TS-revisjon - fv. 4848 Vormedalsvegen

Rapport

Oppdragsnavn: 635309-11 Fv 4848_Vormedalsveien_gsv TS revisjon og inspeksjon

Plannivå: Byggeplan

Figur 1: Eksempel normalprofil sykkelveg med fortau ved grøft. Hentet fra tegning F001, datert 09.11.2015.

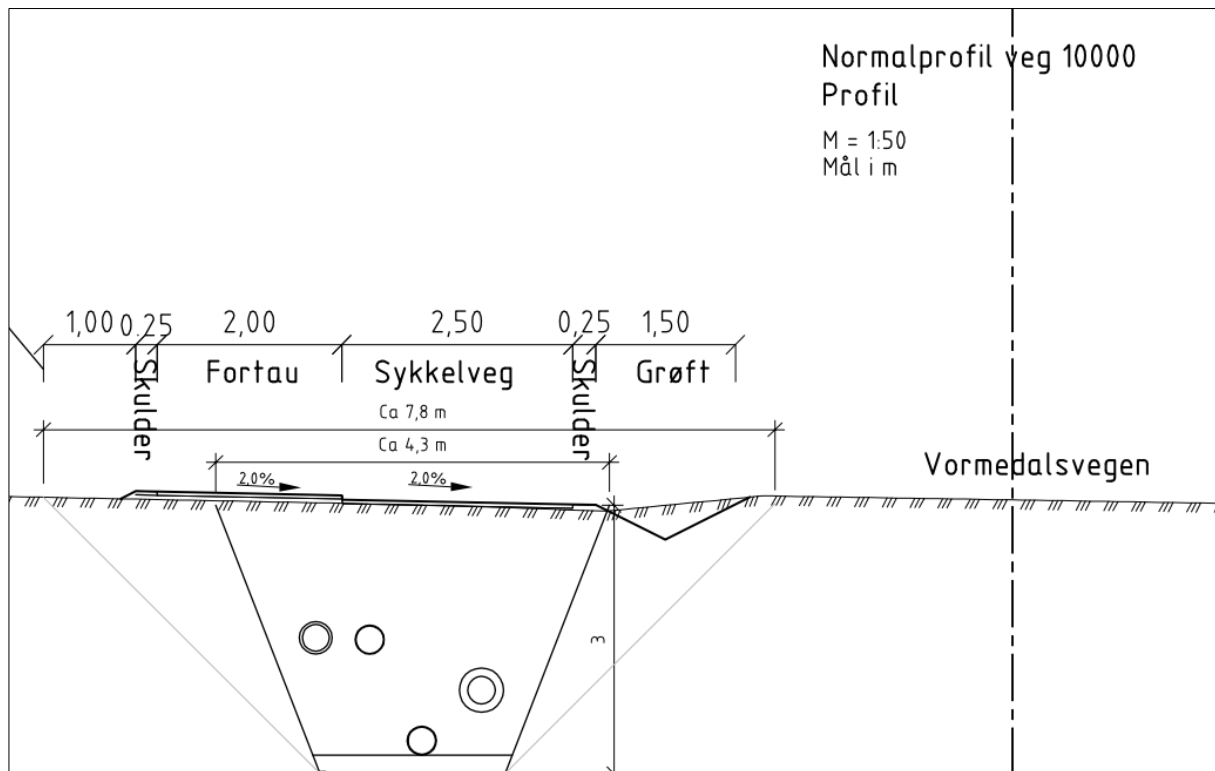
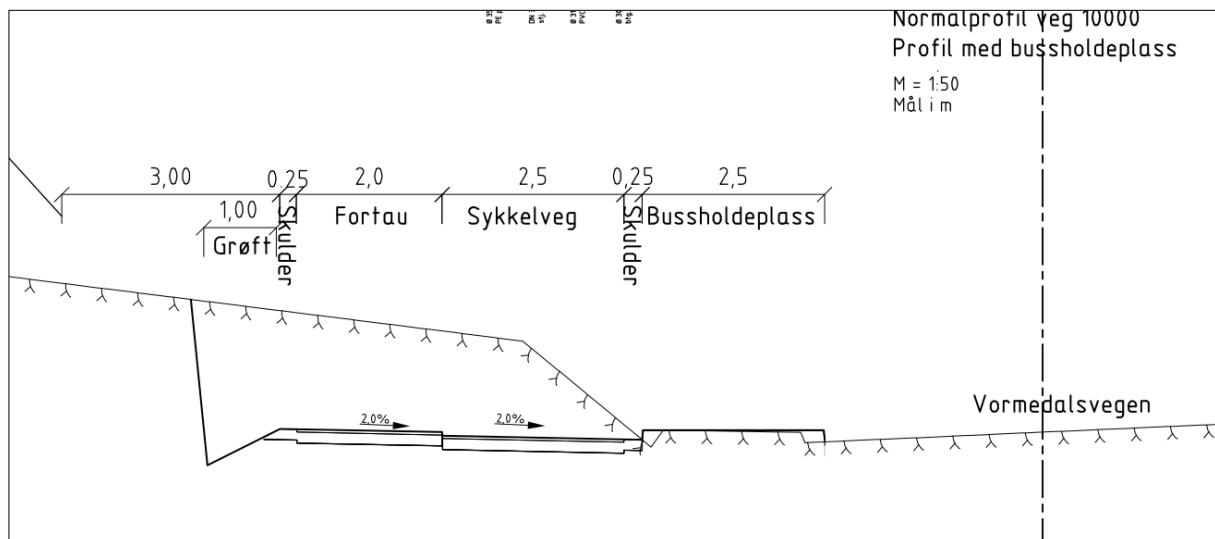
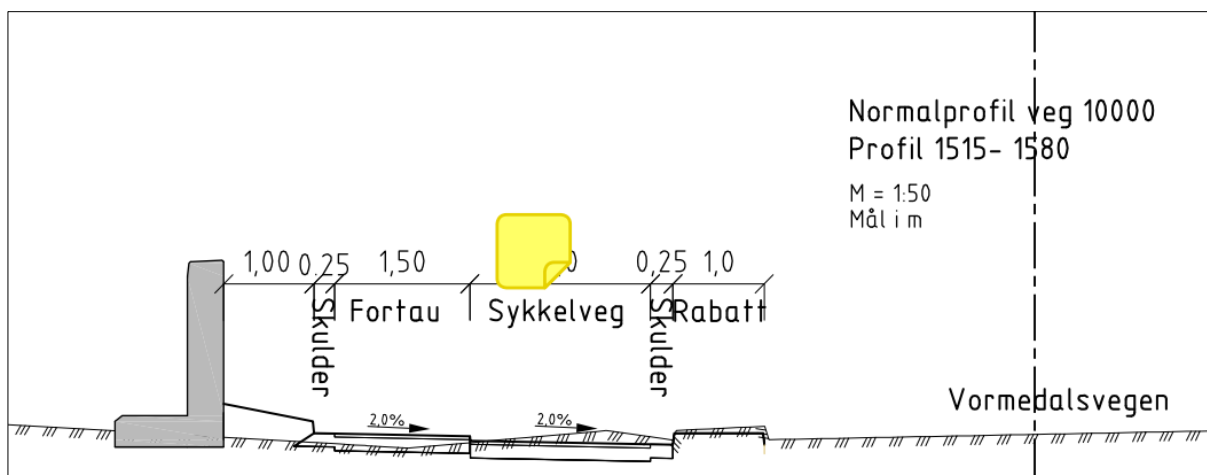
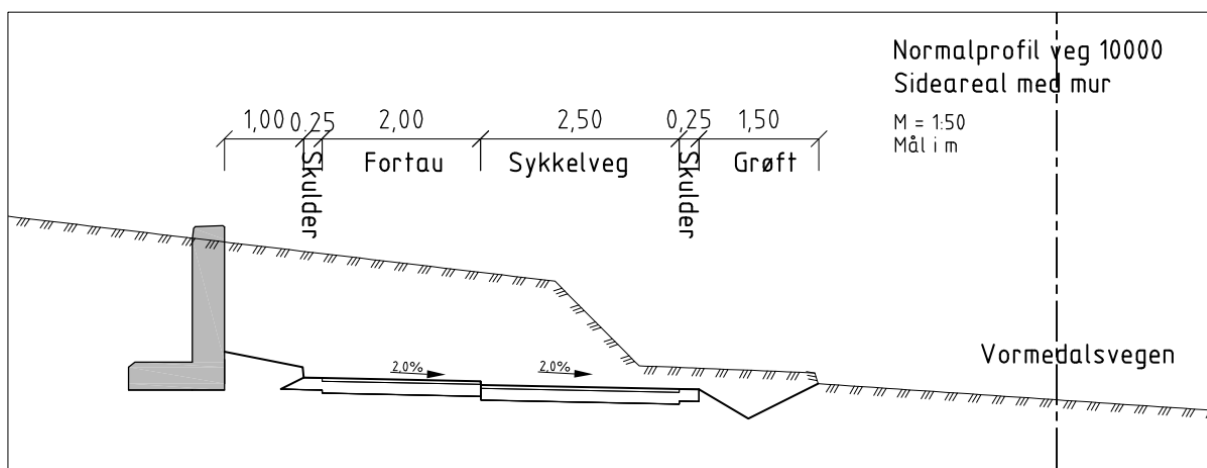
16	F001	Avvik	Bredde på sykkelveg skal være minst 2,5m. Se hb N100, tabell 4.2.1.1-1.	Søke fravik.	Profil 1515-1580 er ikke omfattet av prosjektet. Sykkelvegen er

Pkt .	Pr. / pos.	Avvik/feil /merknad	Problem	Tiltak	Svar prosjektet	Konklusjon
					regulert med 2,5 meter.
